Svar på merknader til høring:

## Uttale til bustadplan 0500.00 for Hetlandsgata 26, gnr./bnr. 2/150, Bryne, Time kommune

### Uttale til offentlig ettersyn av plan 0500.00 – Detaljregulering for boliger i Hetlandsgata 26, Bryne

## **SAK: Plan 0500.00 Detaljregulering for boliger i Hetlandsgata 26, Bryne Merknad til plan**

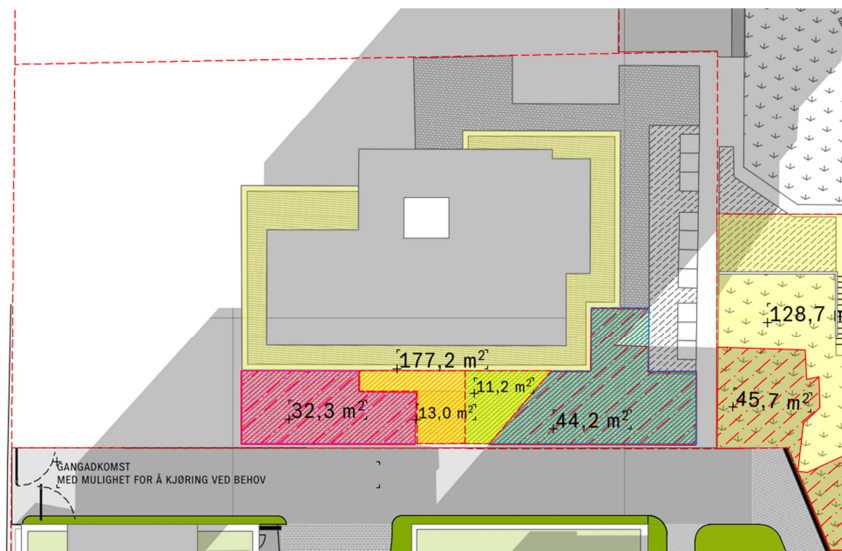
Solforhold på uteoppholdsareal for to leiligheter problematiseres.

Etter Fuglestads beregninger er altså uteoppholdsarealet noe større enn det vi la til grunn tidligere

Soldiagram levert ved planforslaget viser et samlet uteoppholdsareal for Hetlandsgata 24 på  $158,9\text{m}^2$ . Etter Fuglestads forklaring om at uteoppholdsareal for 1 etasje er fordelt på 2 arealer på henholdsvis ca.  $45\text{m}^2$  og ca.  $59\text{m}^2$ , regner vi med at utearealene fordeler seg ca. slik:

Altså at samlet uteopphold (privat) er ca.  $177\text{m}^2$ .

I tillegg sier i Fuglestad at det er  $30\text{m}^2$  med felles uteoppholdsareal i gårdsrom som ikke blir berørt av den nye bebyggelsen.

Som illustrasjonen over viser, så ligger alt privat uteopphold til de to leilighetene i 1 etasje inntil og langsmed nabogrensa i syd, og bygget er plassert nøyaktig 4m fra grensa. Da alle overordnede planer

foreskriver en høy utnyttelse i dette området, vil dette gi en utfordrende situasjon med tanke på sol på uteområder uansett hva man velger å bygge på denne tomten som ligger rett sør for Hetlandsgata 24.

Denne paragrafen beskriver en minimumsstørrelse på solrikt areal, den angir ikke en prosentandel som skal være dekket av sol på et gitt tidspunkt. I vårt soldiagram som viser privat uteoppholdsareal til de to leilighetene den 21.03 klokken 15:00 kan vi se at de har henholdsvis 13m<sup>2</sup> og 11 m<sup>2</sup> solrikt uteoppholdsareal på dette tidspunkt.

Totalt uteoppholdsareal er  $177,2\text{m}^2 + 30\text{m}^2 = 207,2\text{m}^2$

Skyggelagt av ny bebyggelse:  $32,3\text{m}^2 + 44,2\text{m}^2 = 76,5\text{m}^2$

Dette utgjør 37%, altså enda godt under kravet på 50%.
